改善箇所説明図

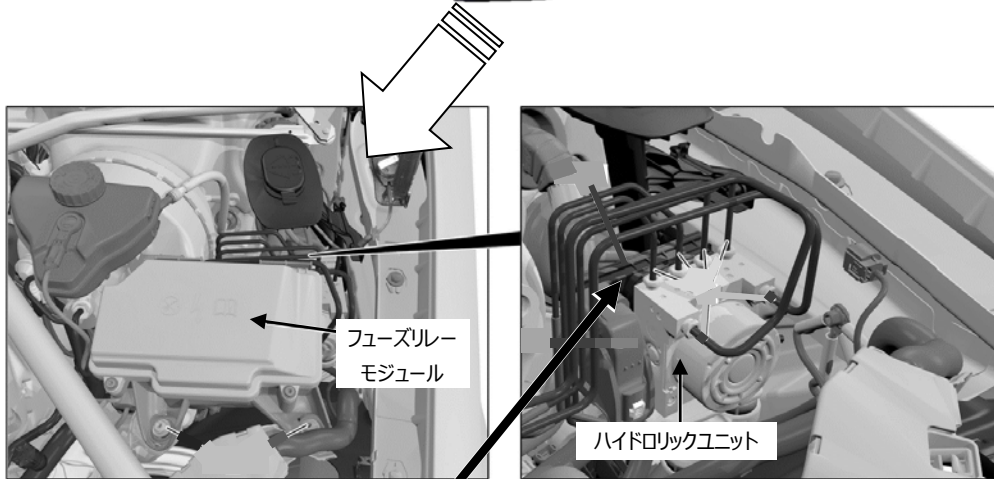
不具合発生箇所

横滑り防止装置 (ESP)において、ESP コントロールユニットの制御プログラムが不適切なため、ヨーセンサの計算値にずれが生じることがある。そのため、走行状況に応じた ESP の制御が最適に行われず、最悪の場合、制動停止距離が伸びるおそれがある。

全車両、ESP コントロールユニットの制御プログラムを対策プログラムに書き換える。

識別 : 車台番号の付近に黄色ペイントを塗布する
